Additif 94 : Règlement ONU n° 95

Révision 2 – Amendement 5

Série 04 d'amendements – Date d'entrée en vigueur : 3 janvier 2021

Prescriptions uniformes relatives à l'homologation de véhicules en ce qui concerne la protection de leurs occupants en cas de collision latérale

Modèle B

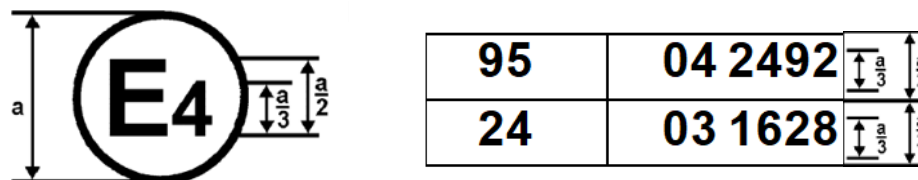
Annexe 2, lire :

La marque d'homologation ci-dessus, apposée sur un véhicule, indique que le type de ce véhicule a été homologué aux Pays-Bas (E4) en application des Règlements ONU n°s 95 et 24². Les deux premiers chiffres des numéros d'homologation signifient qu'aux dates où les homologations respectives ont été délivrées, le Règlement ONU n°95 comprenait la série 04 d'amendements et le Règlement ONU n°24 la série 03 d'amendements. ».
